H27-B-1 深度53.17~53.22m (2/2)

42のエビデンス (薄片観察結果) (2/2)

H27-B-1孔 深度75.73m の最新活動面の走向・傾斜

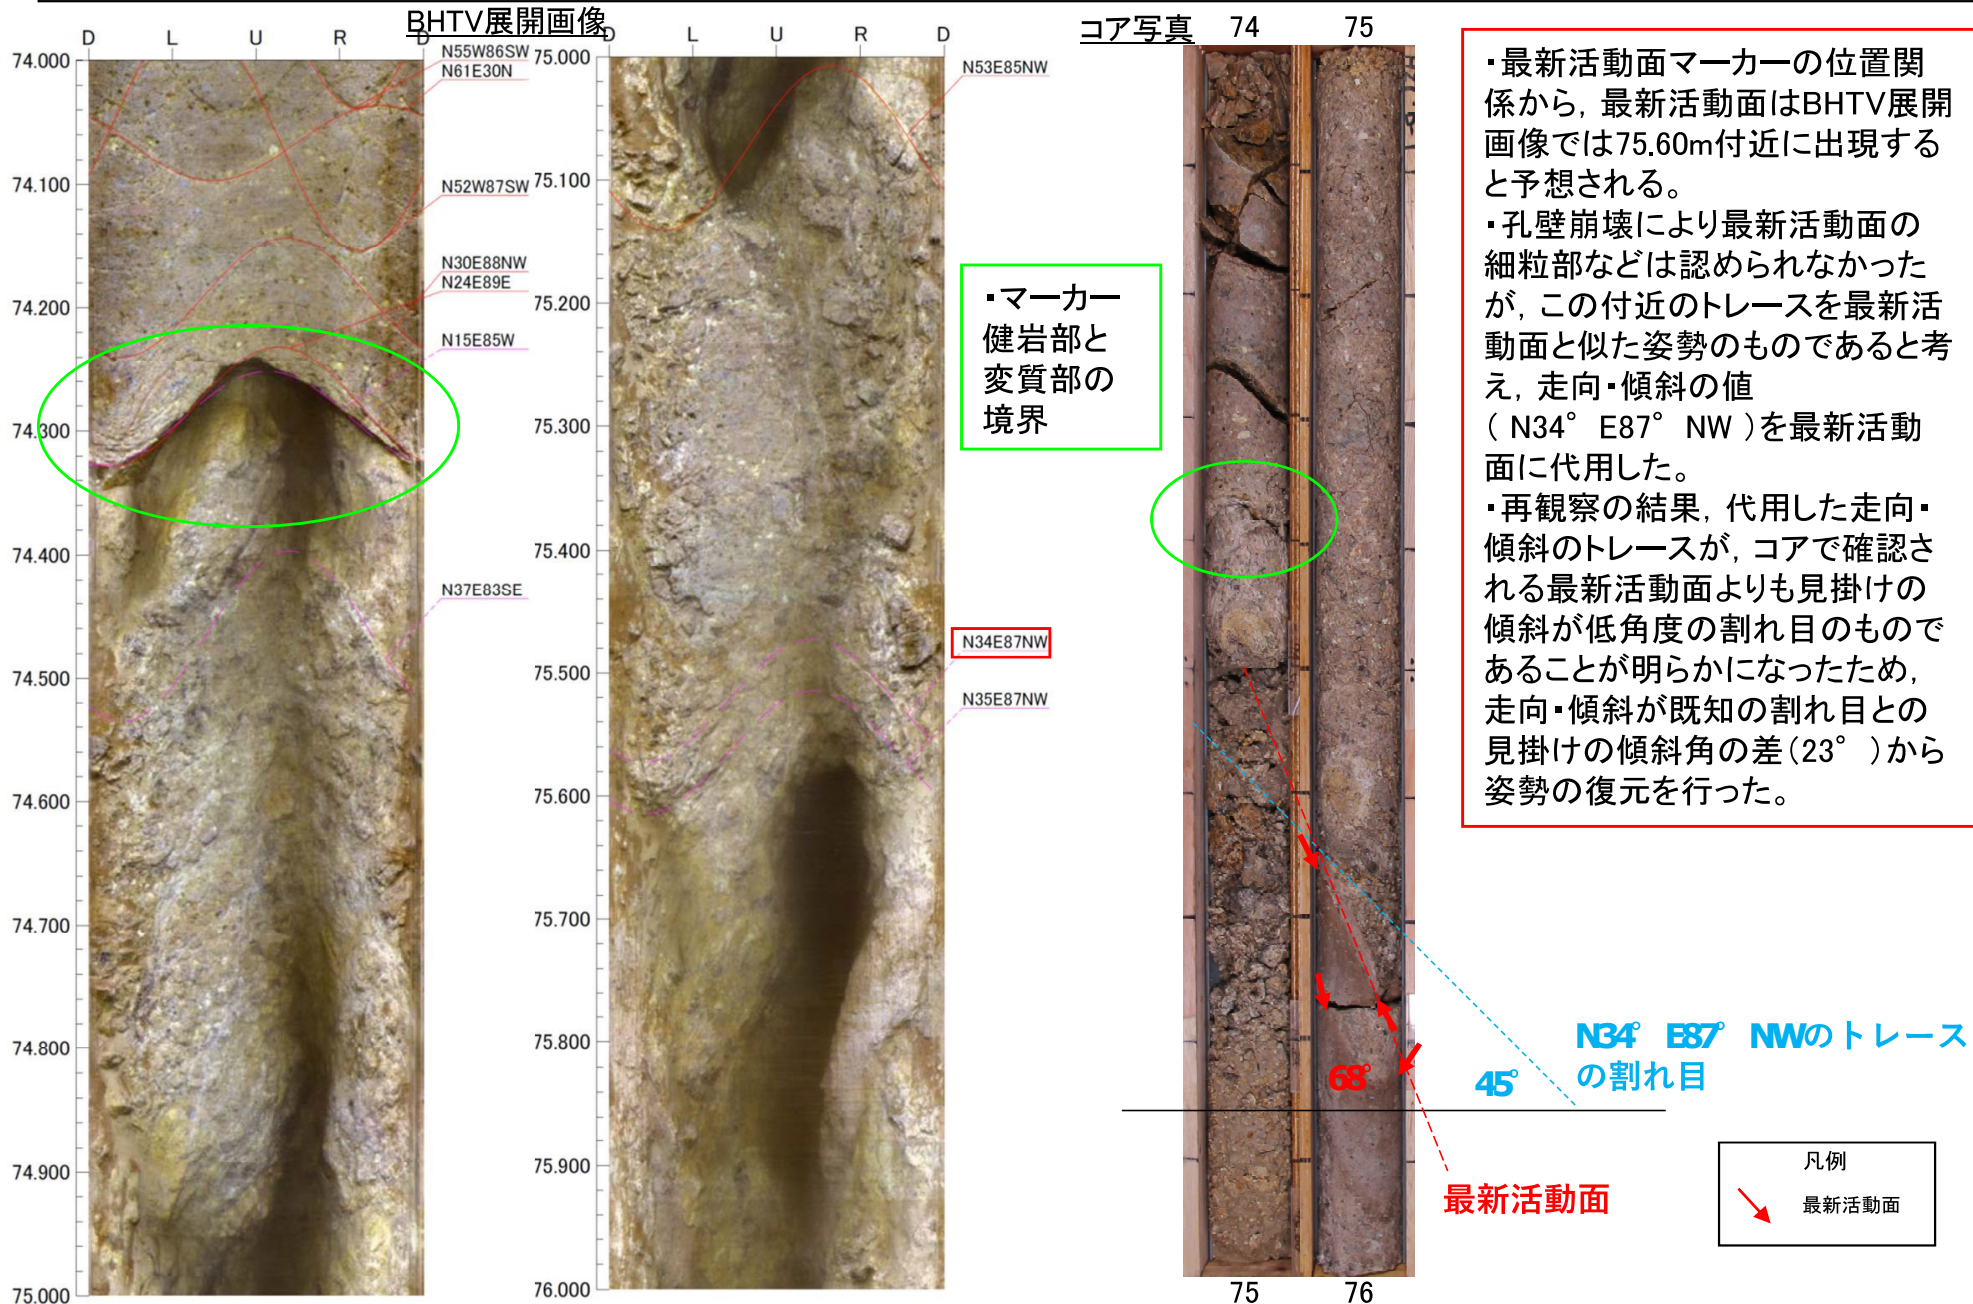
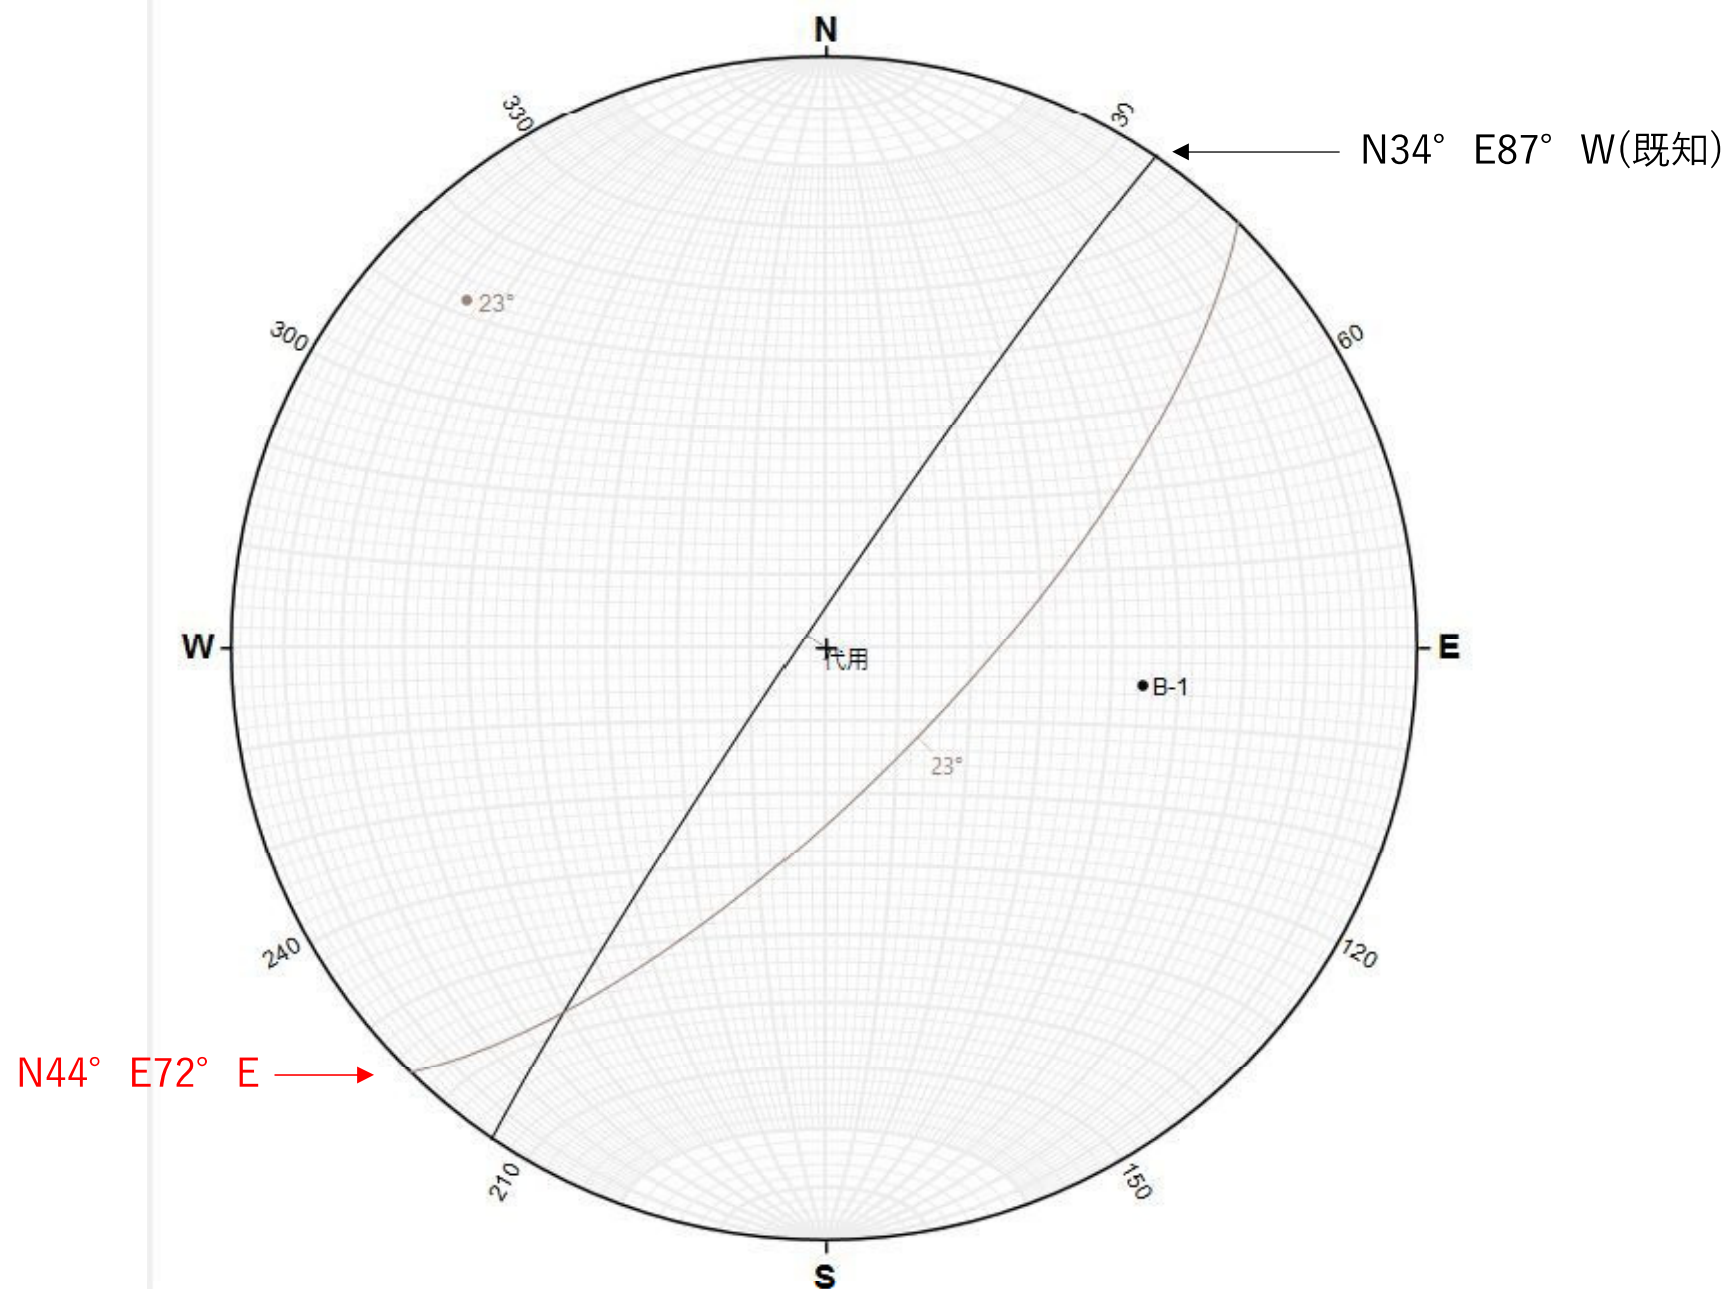
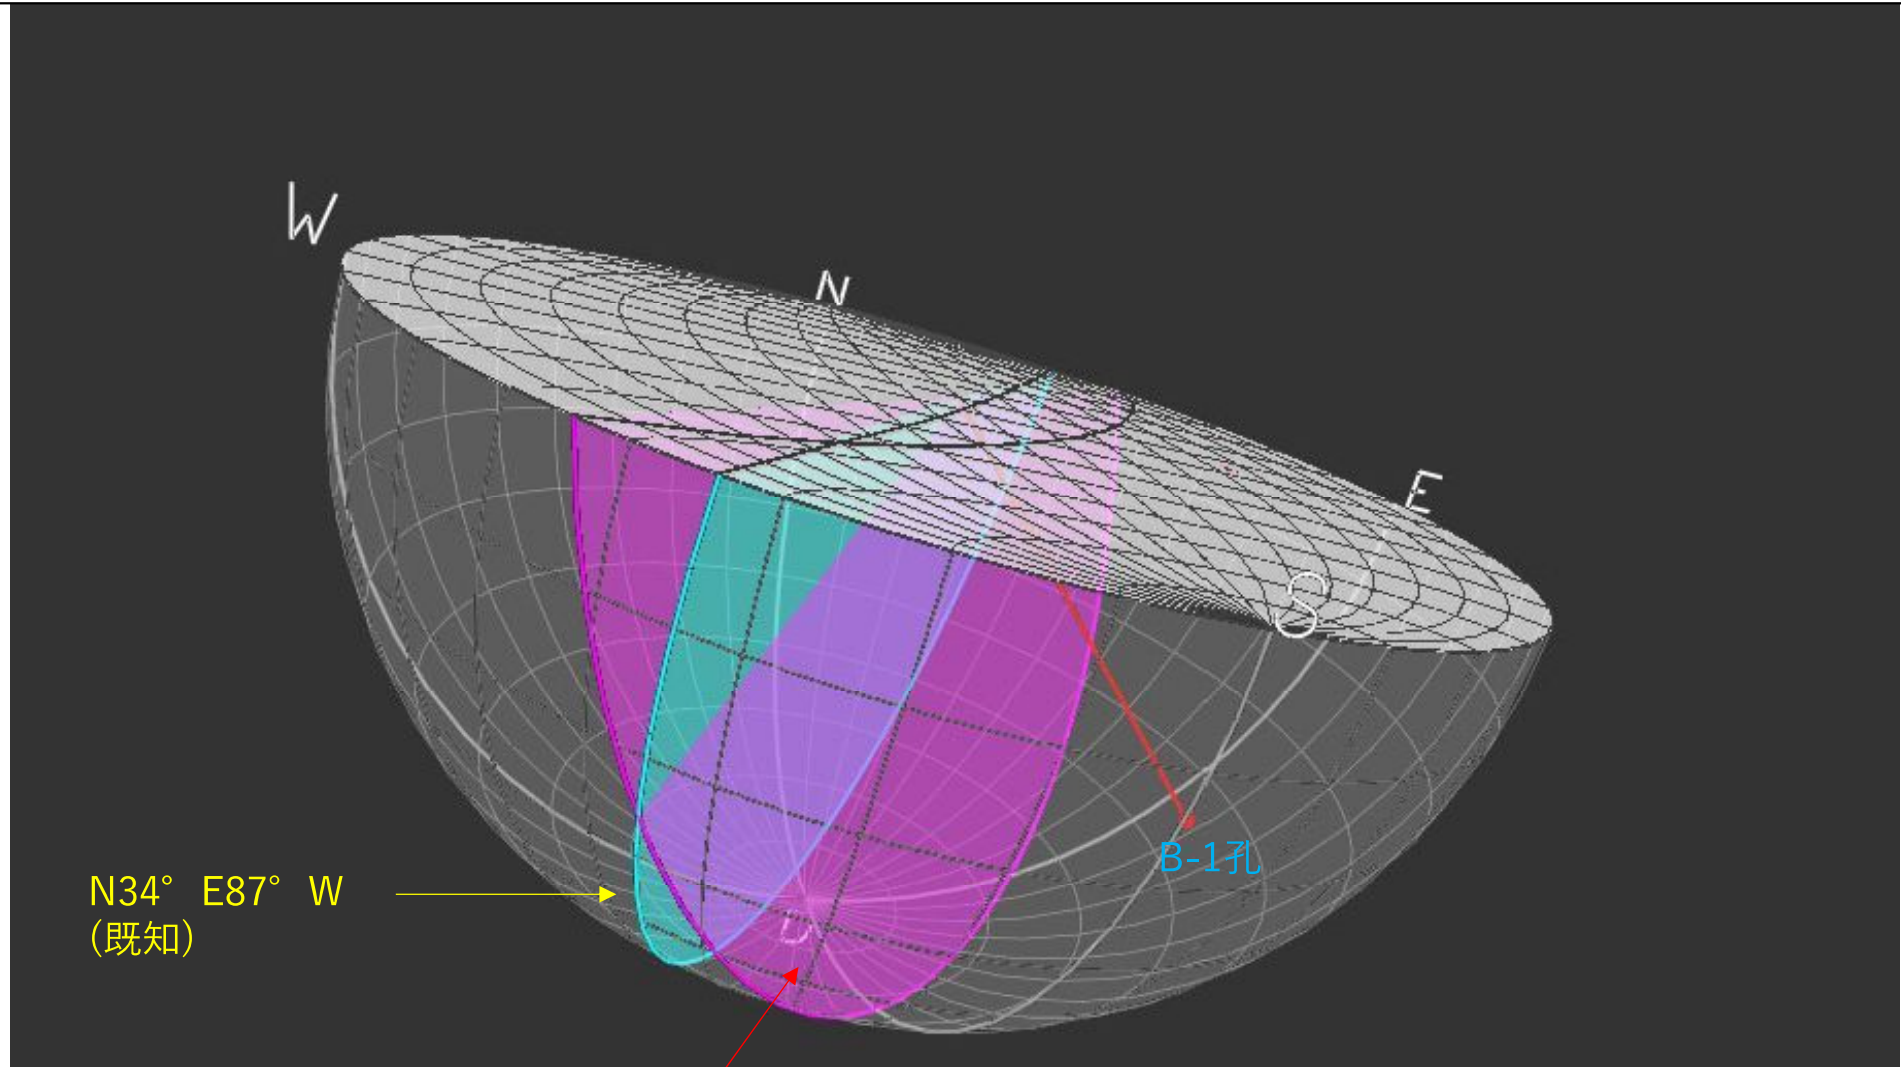
・ H27-B-1孔 深度75.57~76.00mの破碎部の最新活動面の走向・傾斜をN34° E87° NWで代用したが、これはコアで確認される最新活動面よりも見掛けの傾斜が低角度の割れ目のものであることが明らかになったため、走向・傾斜が既知の割れ目との見掛けの傾斜角の差(23°)から姿勢の復元を行った。

・孔壁崩壊により最新活動面の細粒部などは認められなかったが、この付近のトレースを最新活動面と似た姿勢のものであると考え、走向・傾斜の値 (N34° E87° NW) を最新活動面に代用した。

・再観察の結果、代用した走向・傾斜のトレースが、コアで確認される最新活動面よりも見掛けの傾斜が低角度の割れ目のものであることが明らかになったため、走向・傾斜が既知の割れ目との見掛けの傾斜角の差(23°)から姿勢の復元を行った。

・ H27-B-1孔 深度75.57～76.00mの破碎部の最新活動面の走向・傾斜を，走向・傾斜が既知の割れ目との見掛けの傾斜角の差（23°）から姿勢の復元を行い，最新活動面の走向・傾斜N44° E72° Eを推定した。

- ・ H27-B-1孔 深度75.57~76.00mの破碎部の最新活動面の走向・傾斜を, 走向・傾斜が既知の割れ目との見掛けの傾斜角の差(23°) から姿勢の復元を行い, 最新活動面の走向・傾斜N44° E72° Eを推定した。

H27-B-1 深度75.57~76.00m (2/3)

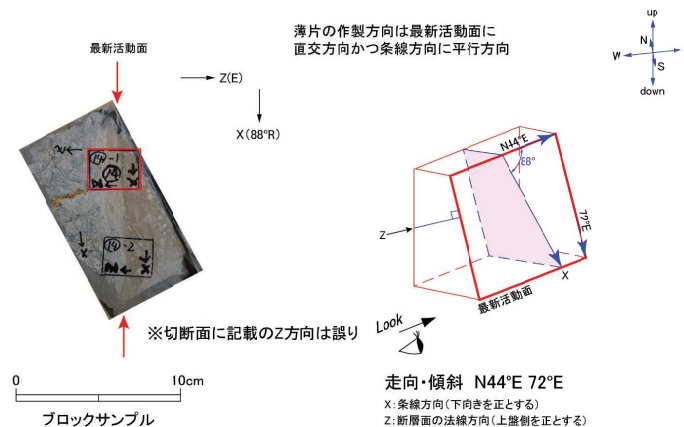
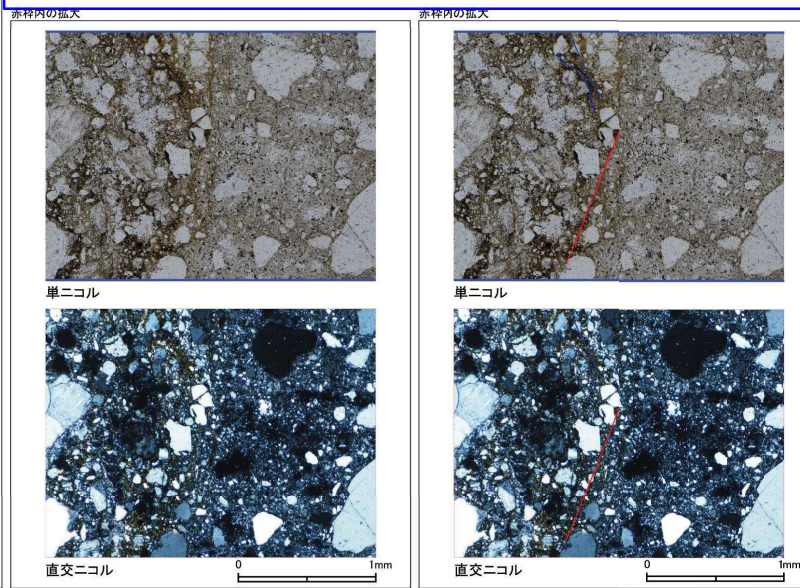
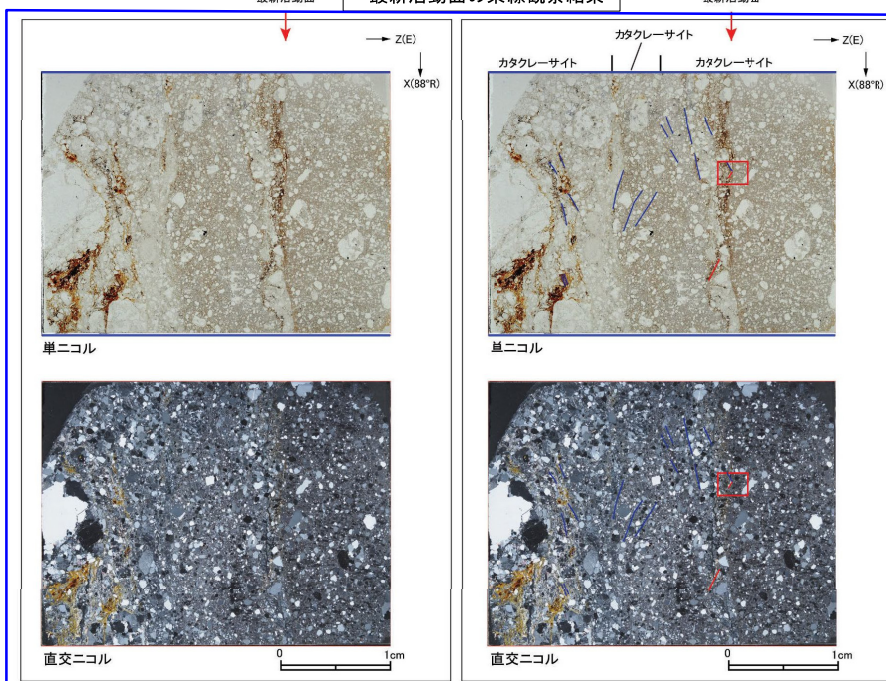
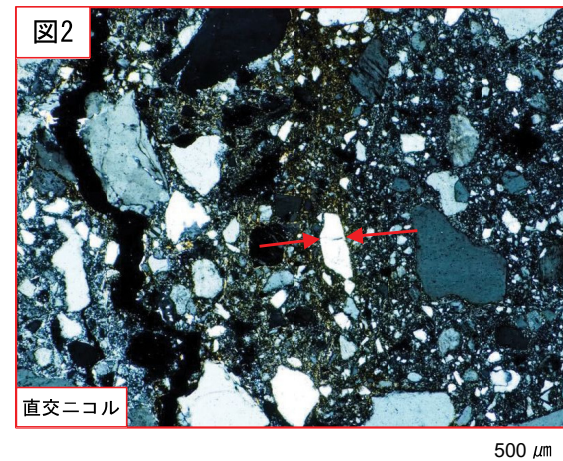
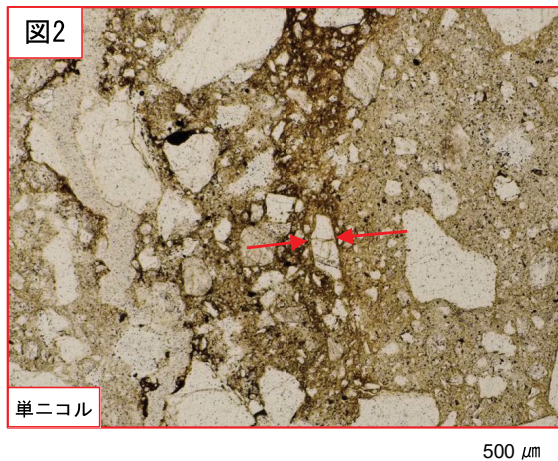
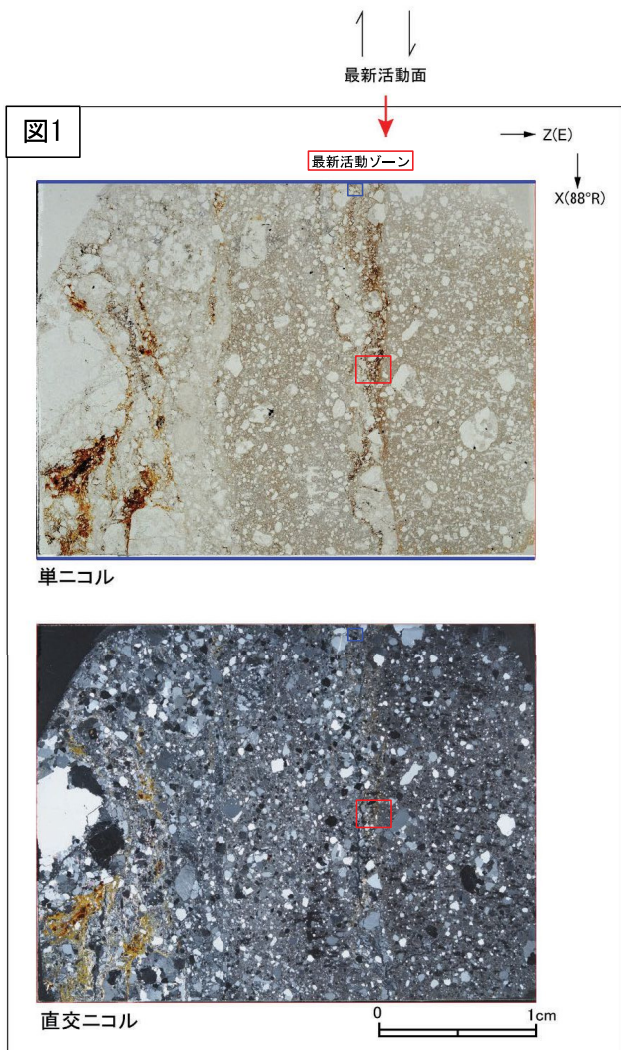
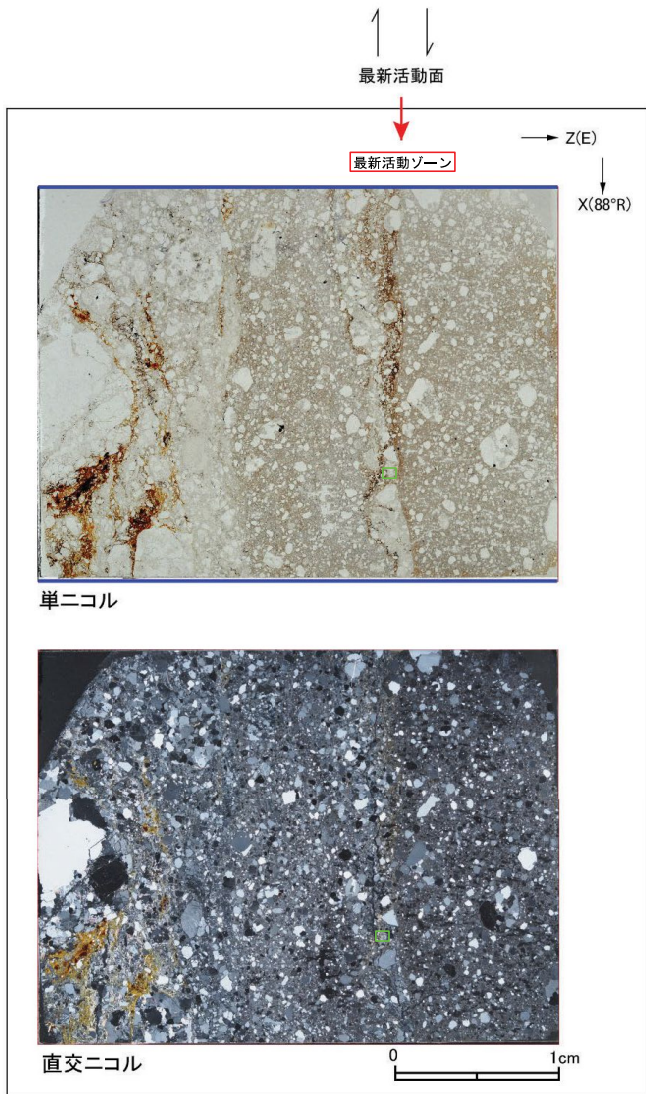
H27-B-1のボーリングコアから採取した薄片試料の観察結果によれば最新活動面(深度75.73m)の変位センスは、正断層成分が卓越する。

最新活動ゾーンに以下の特徴が認められることから、カタクレーサイトのみからなる破砕部であると判断した。

- (カタクレーサイト) 基質を構成する粘土鉱物は少ない。
- (カタクレーサイト) 組織は漸移的に変化する。
- (カタクレーサイト) 多様な粒径の岩片が多く認められる。
- (カタクレーサイト) 角ばった岩片が多い。
- (カタクレーサイト) 岩片の粒界を横断する破断面が認められる。
- (カタクレーサイト) ジグソー状の角礫群が認められる。
- (カタクレーサイト) 塑性変形した雲母粘土鉱物が認められる。

- ・最新活動ゾーンには、以下の特徴が認められる。
- 基質を構成する粘土鉱物は少ない。(図2)
- 組織は漸移的に変化する。(図1)
- 多様な粒径の岩片が多く認められる。(図2)
- 角ばった岩片が多い。(図2)
- 岩片の粒界を横断する破断面が認められる。(図2)
- ジグソー状の角礫群が認められる。(図3)

・最新活動ゾーンには、以下の特徴が認められる。
 > 塑性変形した雲母粘土鉱物が認められる。(図4)
